Opinia Nr

005745

w budynku przy ul. pl. W. Kościuszki nr 1/15 w Wącibórz  
dotycząca urządzeń grzewczo-kominowych używanych przez MZO Sp. z o.o.  
72 011- Nowe Młotko

1. Wskazania przewodu kominowego i usytuowania miejsca na podłączenie pracy
2. Ustalenia prawidłowości podłączenia
3. Ustalenia przyczyn wadliwego działania urządzeń

Opisowa 05745

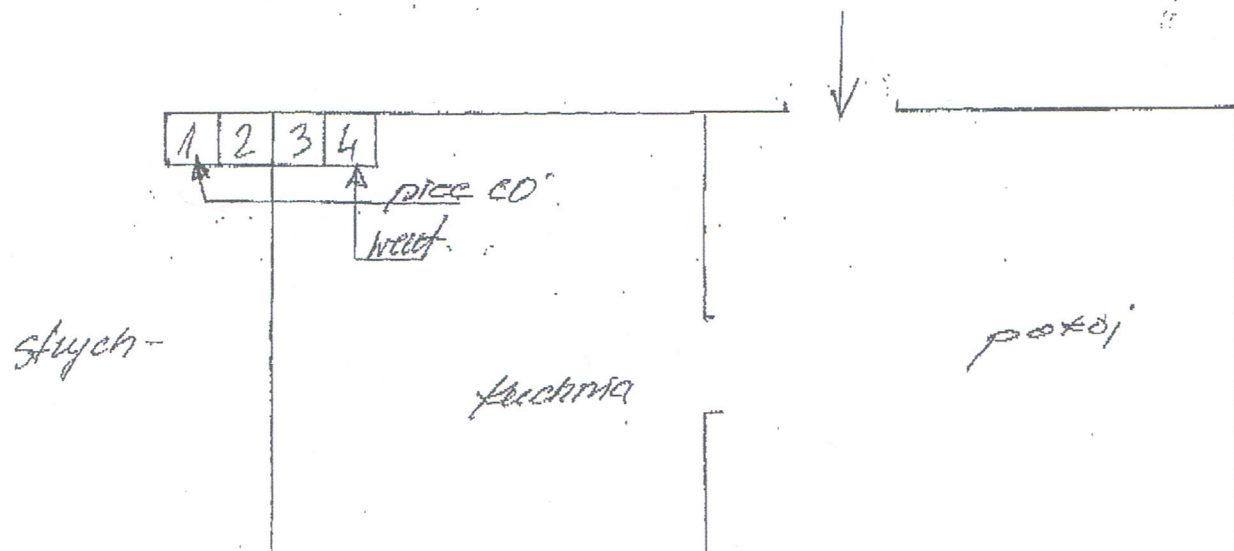
Uwaga: w pokoju  
nie ma łóżka
